Radiolänkutrustning RL-23, M3959-023011

Ändringsläget efter nyanskaffning

Bild 1

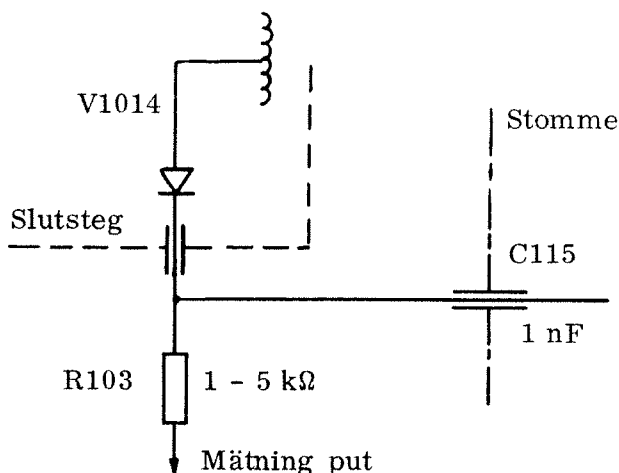
Motståndet R103 1 - 5 kΩ och kondensatorn C115 1 nF införda enligt bild 1.

Bild 2

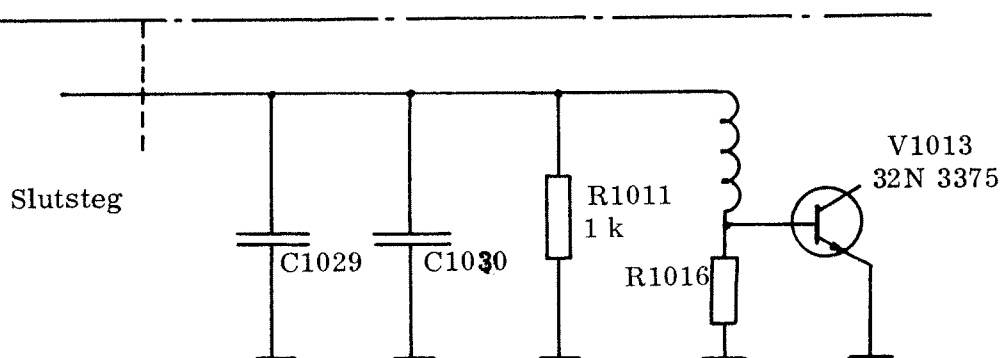
Motståndet R1011 68 Ω ändrat till 1 k Ω och flyttat enligt bild 2.

Bild 3

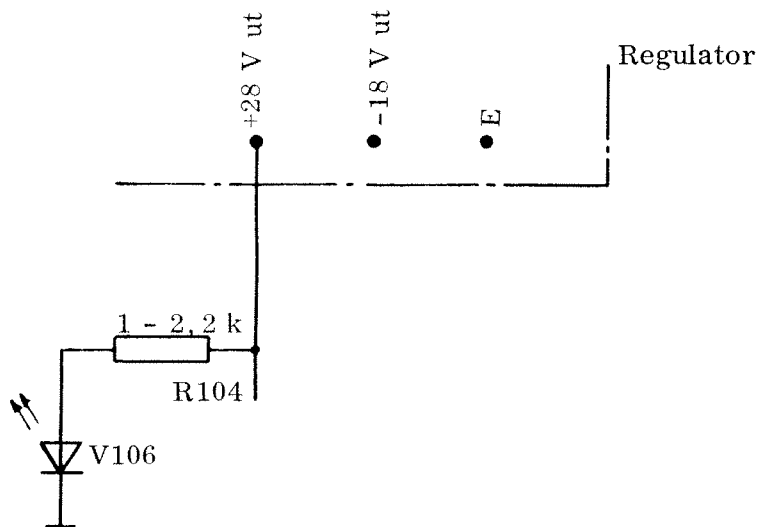
Lysdioden V106 typ HP5082 -4417 och motståndet R104 1-2, 2 k Ω ,
1 W infört på frontpanel för indikering station till.
Inkoppling se bild 3.
